松江北道路 ルート案

3. 地元説明会で寄せられたご意見・ご質問とその回答

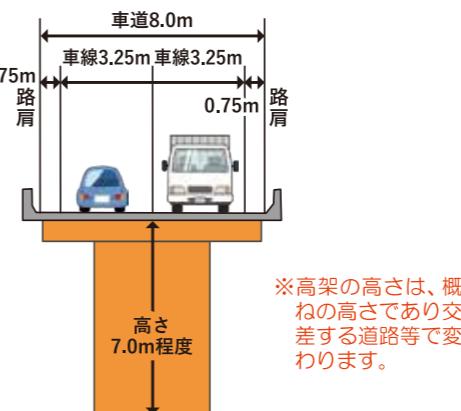
◆地域を分断しないためにも盛土ではなく、高架の部分を増やしてほしい。

◆水害が発生したときのことを考えると、盛土構造により被害が大きくならないか心配。

経済性なども踏まえ盛土構造を基本としています。今後、地域の皆さんと相談させていただきながら、機能回復道路などの整備を検討していきます。

水害対策については、排水計画を今後継続して検討します。
